ΘΕΜΑ : Ενημερωτικό σημείωμα για τη σηματοδότηση και τις καθυστερήσεις στη σύμβαση 10005 ETCS.

Σε συνέχεια του Δ' σχετικού, του αιτήματός σας με το Ε' και της §3 του Α' σχετικού, όπου αναγράφεται ότι «Επομένως τα αναγραφόμενα στην εισήγηση προς το τεχνικό συμβούλιο με αρ.πρωτ.οικ.12198/12.12.2017, §4.2.6 και §4.5 δεν ισχύουν. Η εν λόγω εισήγηση δεν είναι του παρόντος και θα επανέλθουμε με νεότερη επιστολή.», θεωρώ σκόπιμο, ως Πρόεδρος της σύμβασης 10005 του ETCS, να σας παραθέσω τα θέματα που κωλυσιεργούν τη διεκπεραίωσή της, όπως η αλλαγή του φυσικού αντικειμένου Σ.717 στο τμήμα Οινόη – Τιθορέα, η μη δυνατότητα διέλευσης τρένων με έξοδο παρακαμπτήριο στους σιδηροδρομικούς σταθμούς του τμήματος ΣΚΑ – Οινόη, η μετακίνηση φωτοσημάτων στο Σ.Σ.Άδενδρου και θέματα ασφαλείας που έθεσε ο ανάδοχος της Σ.717 :

Φωτογραφία 1

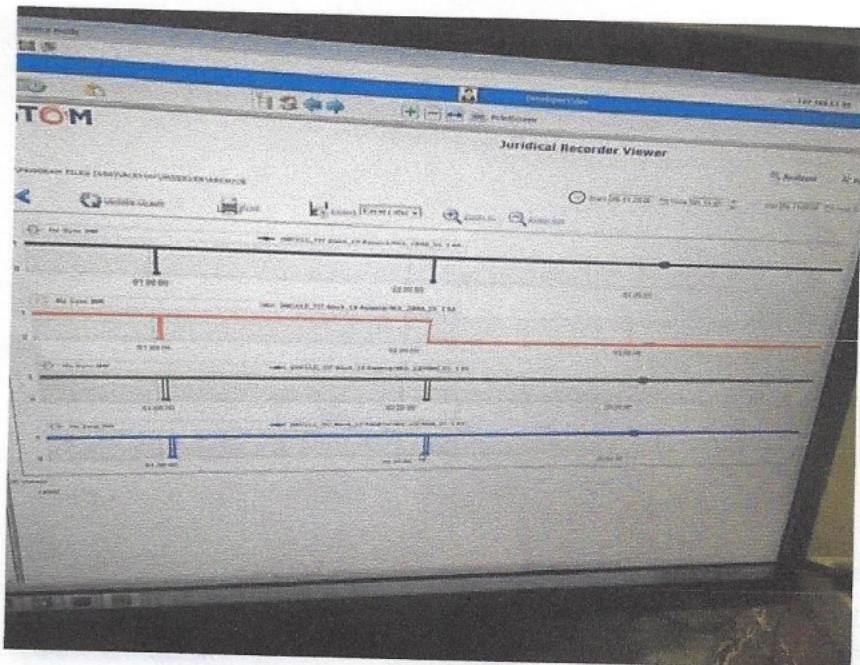
Όσον αφορά τα αναγραφόμενα στη σελ.41/51 (συνημμένο 2) ότι «*Με τη χρήση μετρητών αξόνων...το παρεχόμενο λειτουργικό αποτέλεσμα παραμένει το ίδιο.*», δεν ισχύει, όχι μόνο γιατί καταργείται όλη η τμηματοποίηση της γραμμής του τμήματος Οινόν – Τιθορέα, αλλά και γιατί οι μετρητές αξόνων δεν ανιχνεύουν θραύση σιδηροτροχίας. Οι μετρητές αξόνων πραγματοποιούν σημειακή μέτρηση εισερχόμενων ή εξερχόμενων αξόνων μέσω διακοπής των ηλεκτρομαγνητικών τους πεδίων δύο διαφορετικών συχνοτήτων και τίποτε άλλο, ενώ τα κυκλώματα γραμμής πραγματοποιούν μία συνεχή καταγραφή της κατάστασης της γραμμής σε όλο το μήκος της. Ο ισχυρισμός ότι μετρητές αξόνων τοποθετούνται και σε άλλα κράτη, αληθής μεν, προκαλεί σύγχυση δε. Στο ελληνικό σιδηροδρομικό δίκτυο, θραύσεις σιδηροτροχιών έχουν παρατηρηθεί. Η τελευταία θραύση έγινε στο Μώλο, όπου το σύστημα σηματοδότησης την ανίχνευσε μέσω των κυκλωμάτων γραμμής :

- κατειλημμένο κύκλωμα (φωτογραφία 1)
- Καταγραφή μεταβλητών τη στιγμή της θραύσης της σιδηροτροχίας (φωτογραφία 2)
- Χρονική καταγραφή συμβάντος (φωτογραφία 3)

καθιστώντας τα φωτοσήματα σε «κλειστά» (κόκκινα). **Με το σύστημα ETCS σε λειτουργία, η κίνηση των τρένων πάνω από τη σπασμένη σιδηροτροχιά είναι αδύνατη.**
